電源開発株式会社  
大間原子力発電所

意見聴取会指摘事項について  
(地盤関係)

平成16年11月  
原子力発電安全審査課

図-8.1 淡灰色火山礫凝灰岩エコーチップ反発度分布図  
8-3

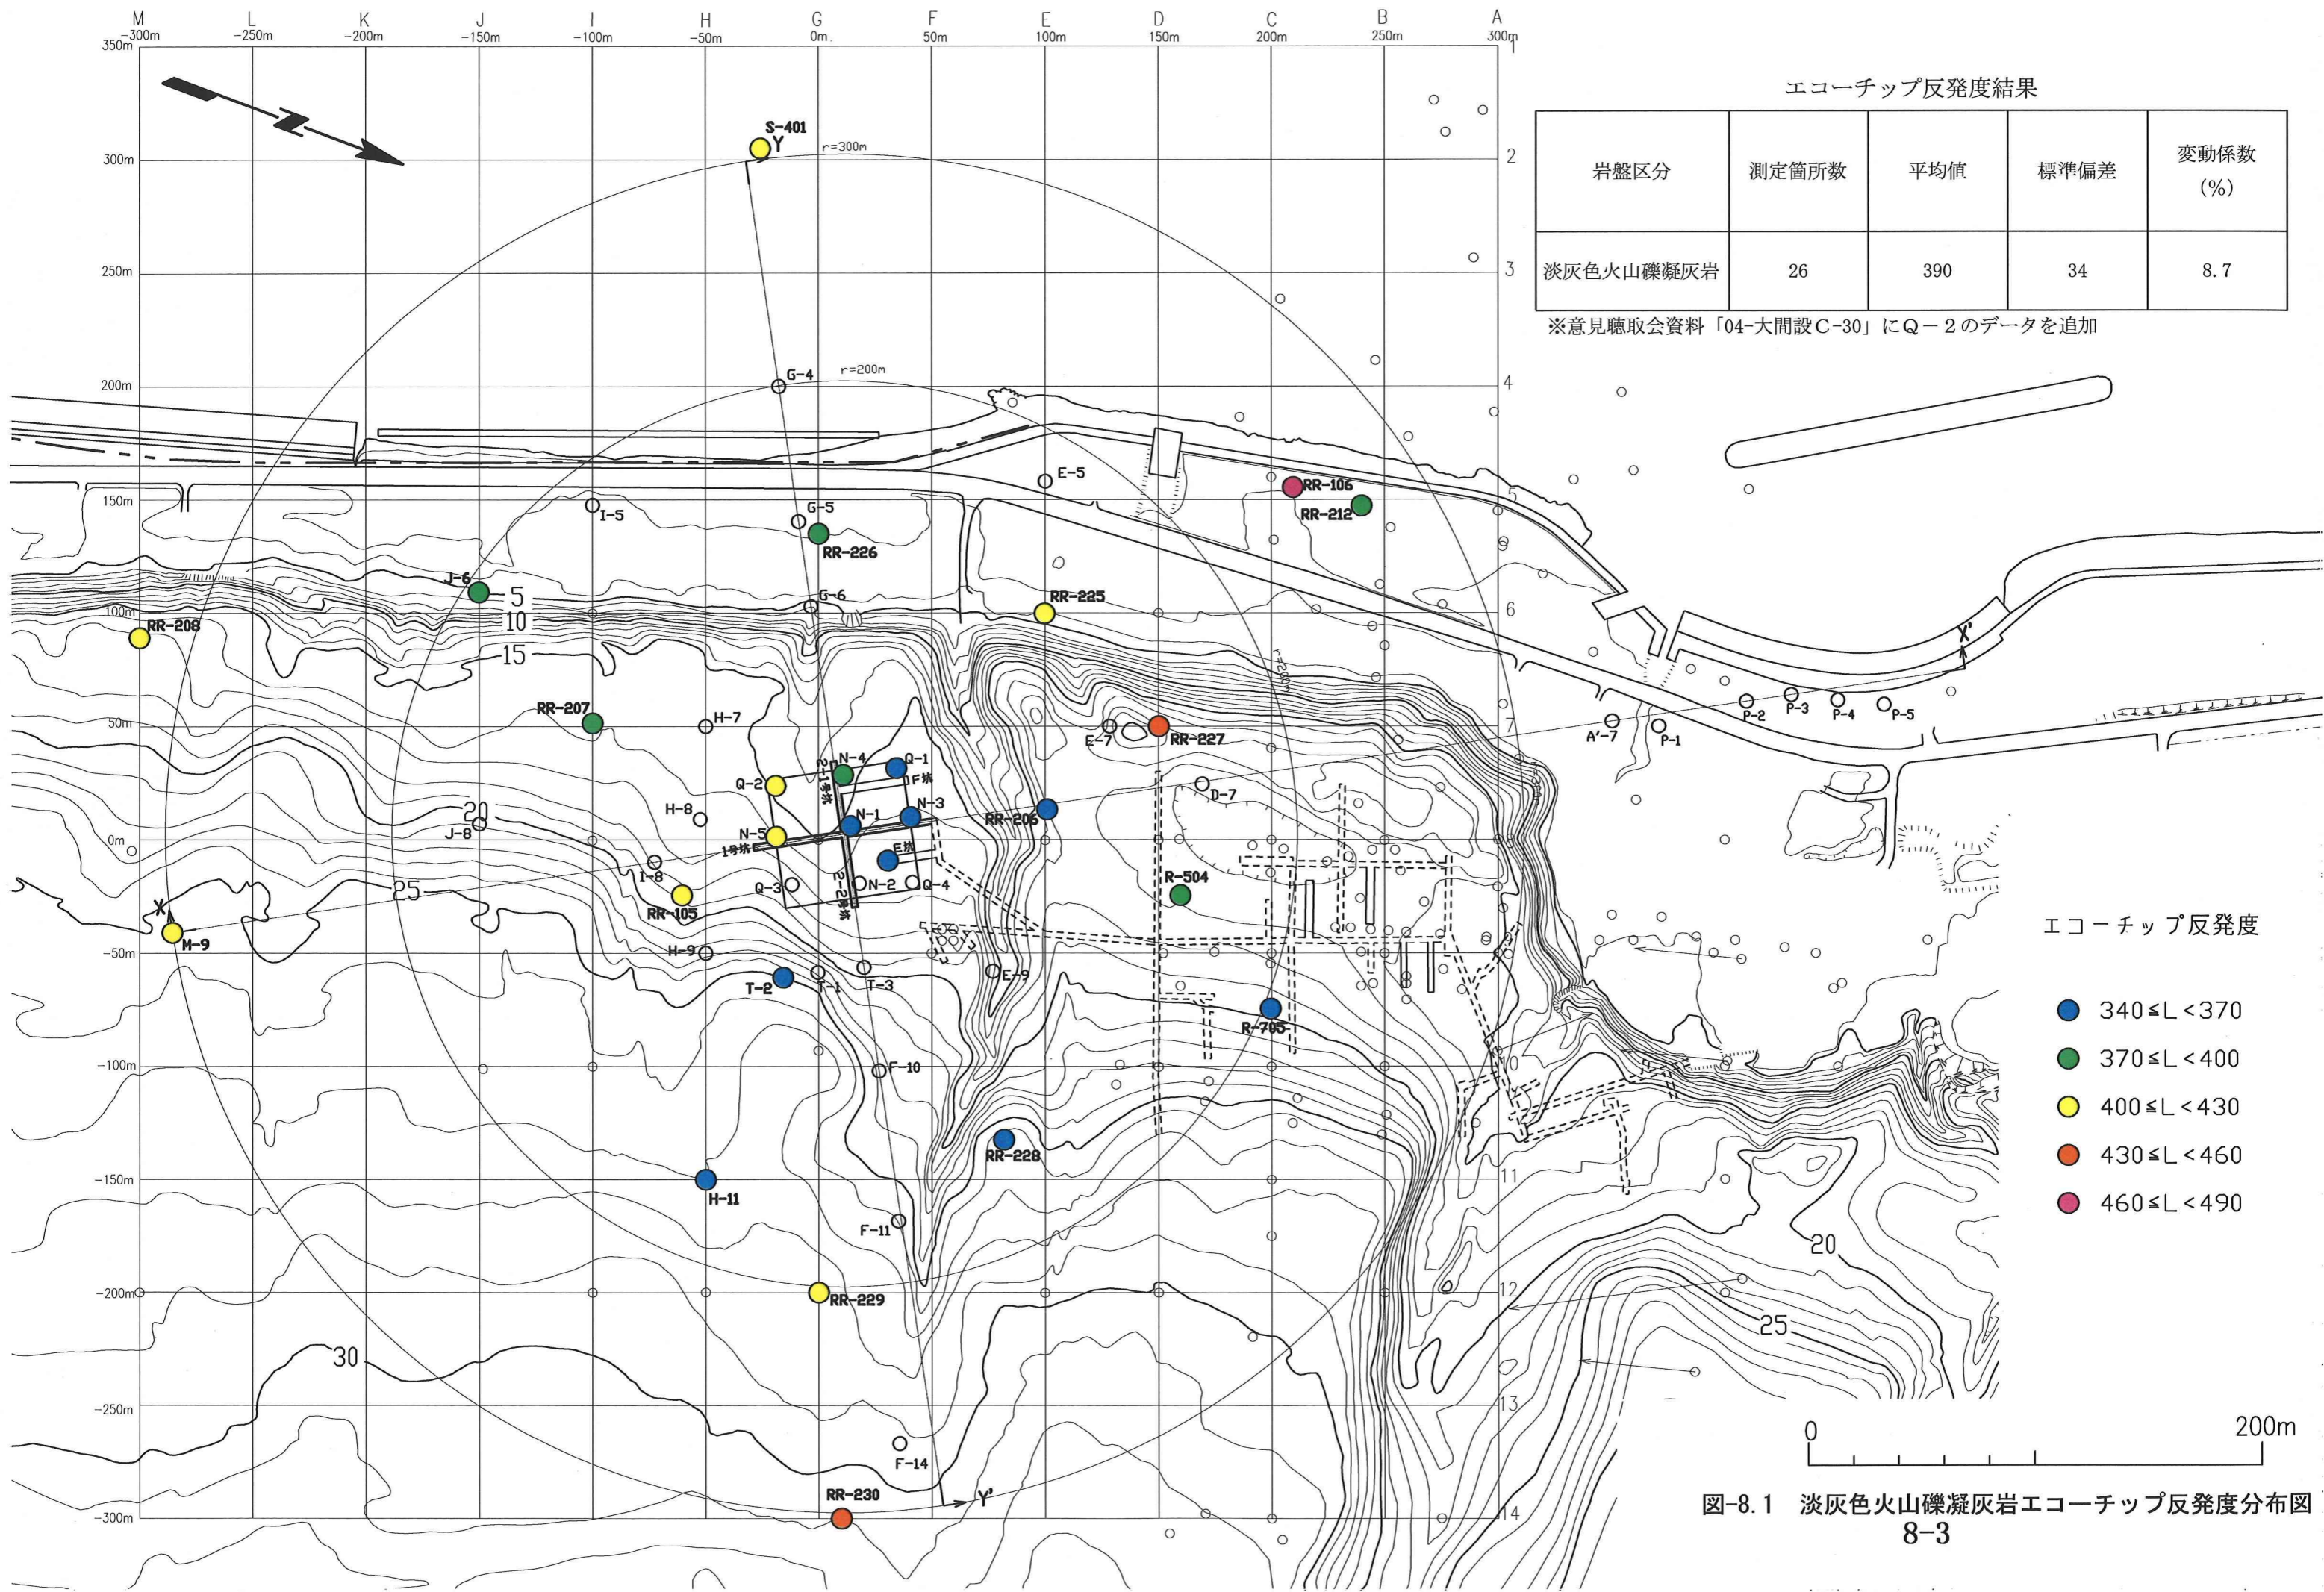
- 1) エコーチップ硬度試験の概要及び試験方法を説明し，エコーチップ反発度とシュミットロックハンマ反発度との試験結果を比較すること。

このエコーチップ硬さ試験機を用いて、図-8.1 に示す 26 孔のボーリングコアを対象に、原子炉建屋基礎底面地盤となる淡灰色火山礫凝灰岩の層準（図-8.2）中を 1 m 間隔で測定している。試験はボーリングコア 1 箇所当たり 5 回連続打撃し、エコーチップ反発度がほぼ一定となる 3 回目～5 回目までの平均値を 1 箇所の測定値としている。図-8.2 に示す淡灰色火山礫凝灰岩の層準中における各ボーリング孔の測定値の平均値をエコーチップ反発度として図-8.1 に示している。なお、原子炉建屋設置位置内では、炉心ボーリングである N-1、N-3、N-4 及び N-5 の 4 孔、試料採取用ボーリング Q-1 及び Q-2 並びに試験坑 E 坑の試料採取ボーリングコアでエコーチップ反発度を測定している。
